CREATIONS D.GUIDOTTI s.a. ZI de la Pomme 8 rue François Arago
BP 34, 31250 REVEL

JOINT CHARNIERES PARE-DOUCHE

N° : 40230.A

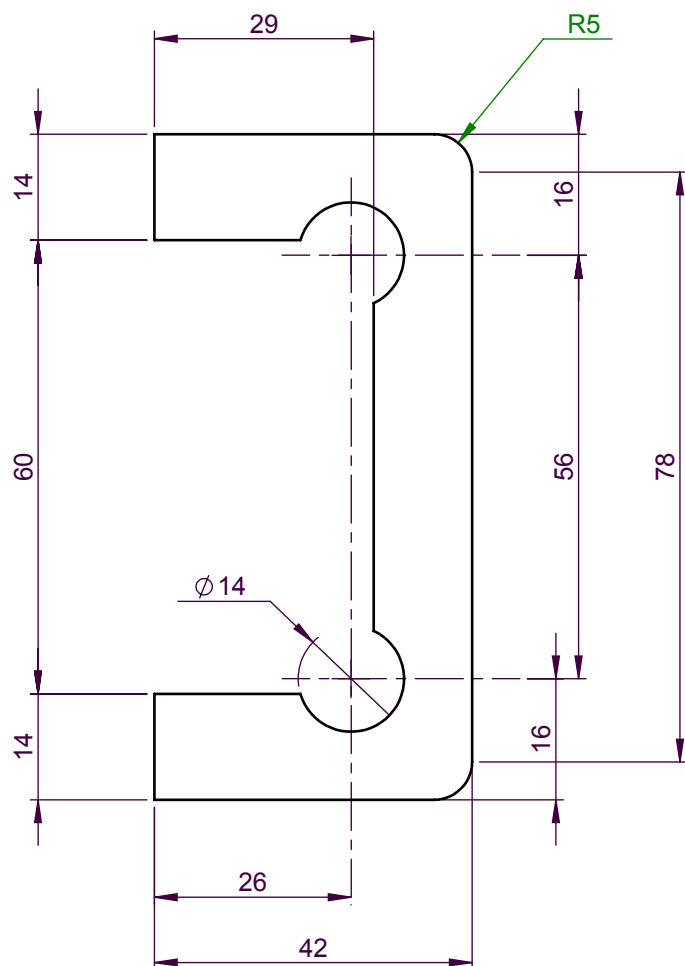
A - le 02/12/92, Modif côte de 86 devient 88; côte de 15 devient 16; côte de 13 devient 14; côte 28 devient 29; côte de 25 devient 26; côte de 40 devient 42; rajout R=5
